ADENDUM No. 8

Vía Rápida Bulevar Kuwait-Calle de la Salud, Bulevar Kuwait-Bulevar José Cecilio Del Valle

Licitación Pública Nacional No. LPuNO-01/FM-10/AMDC-2014

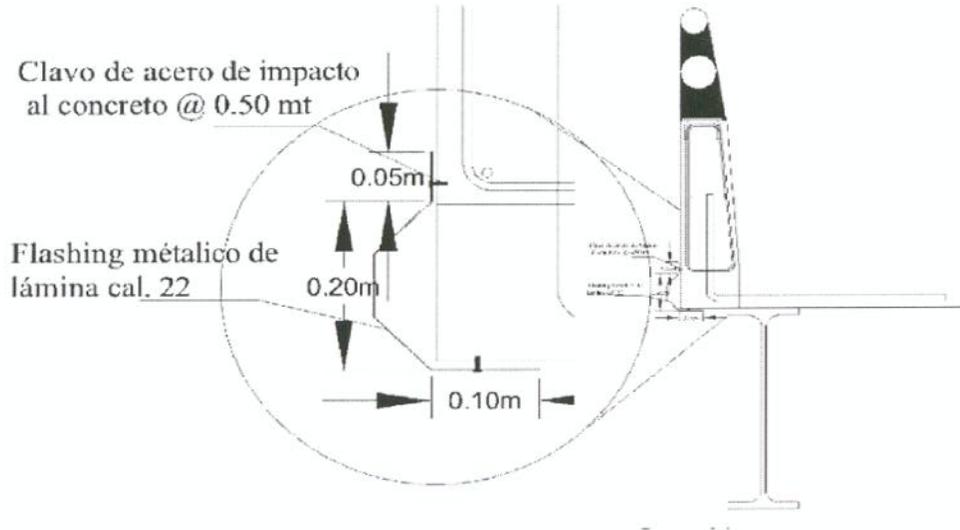
2. En base a la respuesta a la interrogante #28 del adendum #7 de fecha 24 de Junio, en la cual no se especifica si las placas atiesadoras deberán de instalarse solo en las vigas interiores, o solo en las vigas exteriores o deberá considerarse en ambas vigas.

Favor aclarar.

R/ Las atiesadoras van instaladas en todas las vigas longitudinales.
